**OGGETTO**    **Presentazione osservazione.**

**Progetto:** Progetto per la realizzazione di un parco eolico denominato **CAMMARATA**, costituito da n. 36 aerogeneratori, di potenza nominale pari a 7,2 MW, per una potenza complessiva pari a 259,2 MW, da realizzare nei territori comunali di Torremaggiore (FG), San Paolo di Civitate (FG), Castelnuovo della Daunia (FG) e Casalvecchio di Puglia (FG), tutti in provincia di Foggia, con opere di connessione alla RTN ricadenti anche nel territorio comunale di Rotello (CB), in provincia di Campobasso. Codice pratica MY TERNA n. 202203321.

**Procedura:** Provvedimento Unico in materia Ambientale (PNIEC-PNRR)  
**Codice Procedura:** 10631

OGGETTO: presentazione osservazioni

*Figura 1 foglio 9 situazione prospettata elaborato 136*

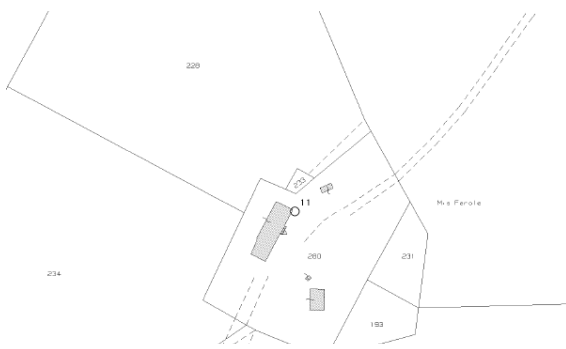
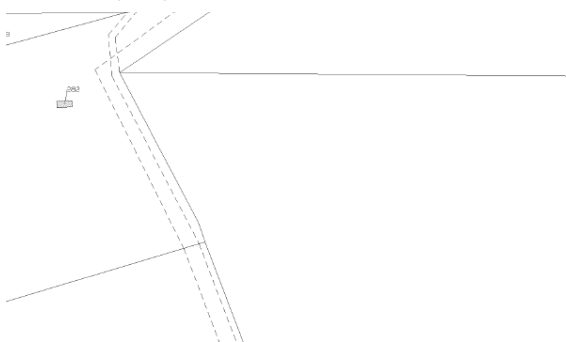
- 1) Le planimetrie catastali utilizzate per la realizzazione delle tavole di PLANIMETRIE CATASTALI E PARTICELLARI GRAFICO come ad esempio la TAV 35H (elab 136, fig 1) sono considerate obsolete e non rispecchiano la reale situazione catastale e particellare (fig 2)

Figura 3b situazione proposta da progetto  
VERSANTE NORD

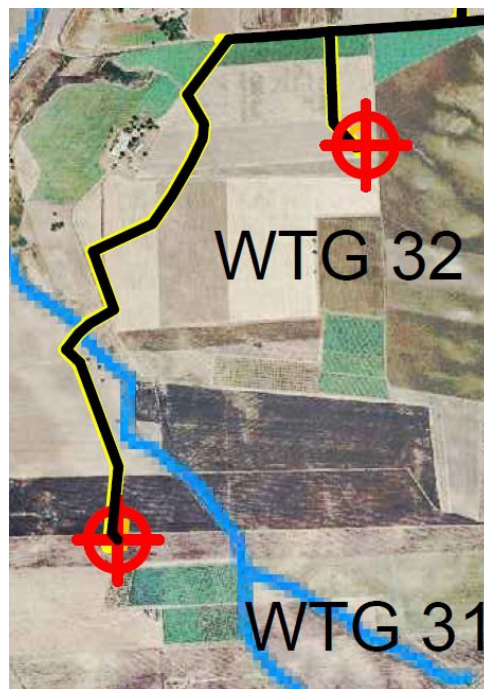
3) Da progetto il raggiungimento dell'aerogeneratore wtg31 avviene attraverso la realizzazione di una nuova strada a farsi sul versante nord trascurando la viabilità rurale già esistente sul versante sud che permette ai diversi proprietari di raggiungere i fondi per le coltivazioni. (fig. 3a situazione attuale, fig 3b situazione proposta).

Figura 4b

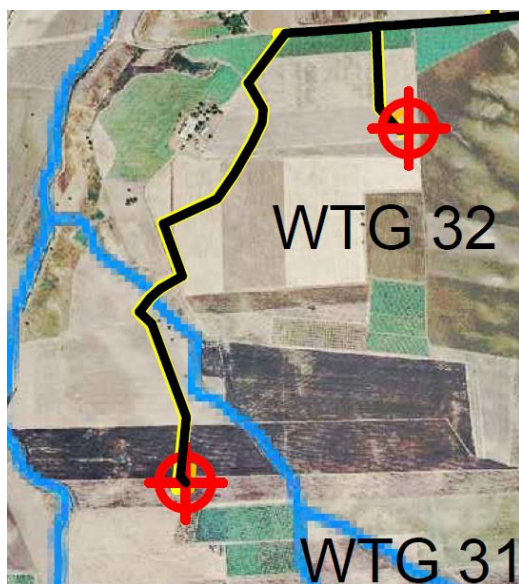
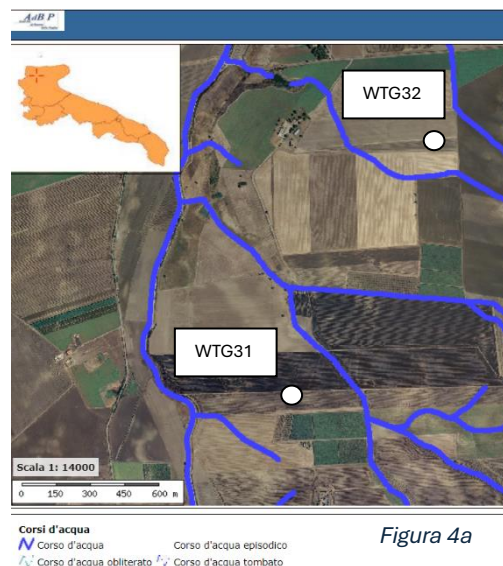
4) Nel progetto la carta corografica dei bacini (elaborato 162) non risulta aggiornata (fig 4b), laddove invece (fig.4a) si evince la presenza di corsi d'acqua nelle prossimità degli aerogeneratori wtg31 e wtg32 assenti negli elaborati proposti.

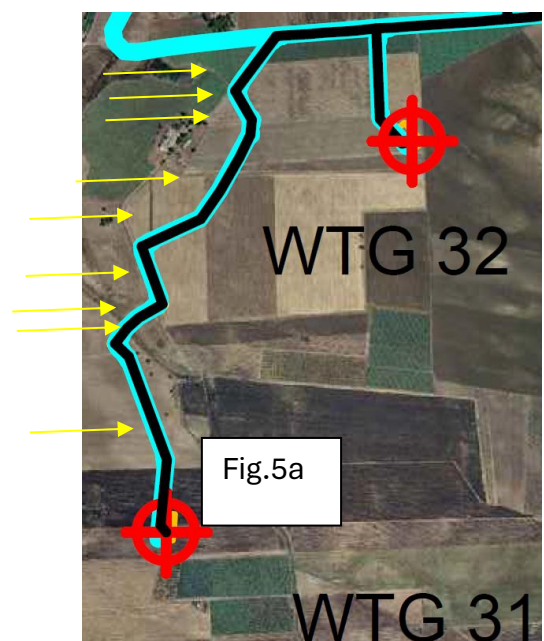
5) Il tracciato stradale e del cavidotto AT proposto per il raggiungimento dell'aerogeneratore wtg31 (fig.5a) si discosta in più punti dalla viabilità esistente (fig. 5b) zigzagando nei terreni coltivati (freccie gialle su fig 5a) lasciando carcasse di terreno agricolo con pendenze tali da rendere difficoltoso qualsiasi coltivazione con i mezzi agricoli aziendali. Lo stesso tracciato interseca infine un impianto di irrigazione interrato ad una profondità di 2m lungo la direttrice individuata da 4 idranti superficiali.

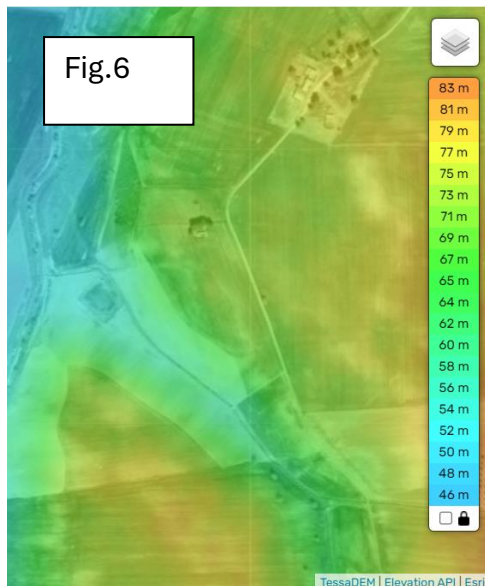
Inoltre attraversa un canale, passando da una quota di 75m slm ad una di 60m slm al fondo per risalire ad una quota di 71m slm (fig6) su un percorso di 50m rispettivamente. La presenza dei fontanazzi (sorgenti che si formano sui versanti delle colline quando le falde freatiche zonali si ingrossano per le acque provenienti dalle forti piogge) indica un territorio soggetto ad allagamenti ed erosioni. Non di meno si ricordano le intense precipitazioni degli ultimi tempi agosto 2020 e novembre 2022 che hanno dato luogo a formazioni d'acqua rilevanti tali da erodere gravemente la sponda destra del canale del torrente Staina.

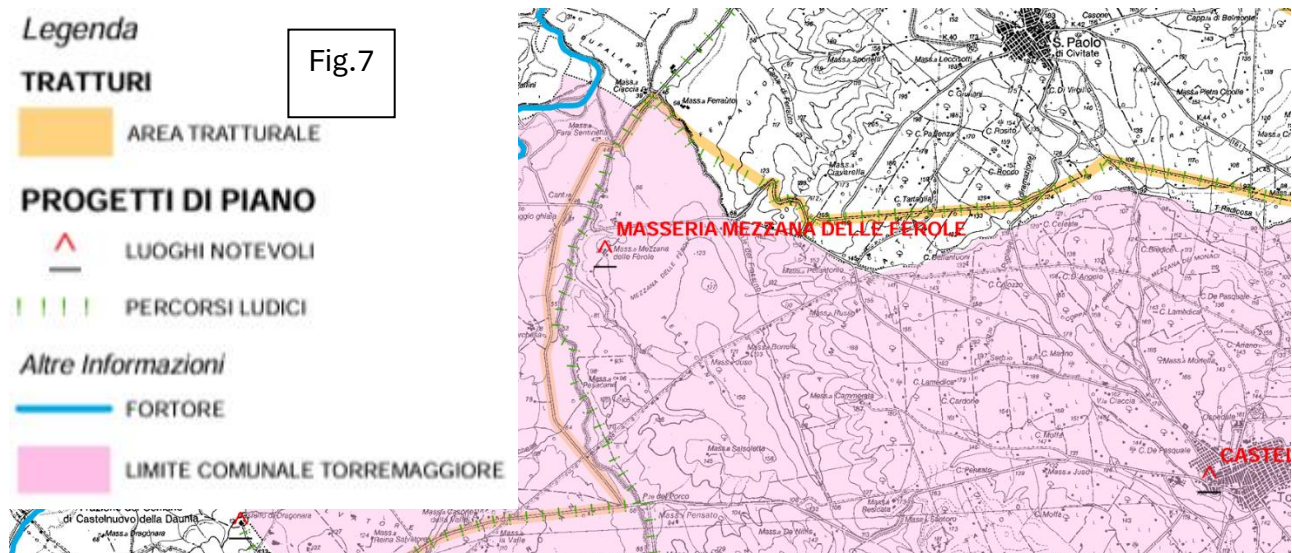
6) Nel progetto non vengono considerati i beni archeologico-architettonico-storico culturali quali FG56223 e FG56032 definiti nel PPTR della Regione Puglia (D.Lgs. n. 42/2004 - art. 142) e nel piano comunale dei tratturi del comune di Torremaggiore in base alla Legge Regionale n 29 del 2003 nel quale viene disposta la valorizzazione del tratturo Nunziatella-Stigliano attraverso percorsi ludici e viene indicata come luogo notevole, limitrofo al tratturo, la Masseria Mezzana delle Ferole. (fig.7) Attualmente alcuni locali della suddetta masseria foglio 9 particella 280 sub6, sub7, sub10 nel comune di Torremaggiore sono utilizzati quotidianamente dai lavoratori agricoli.
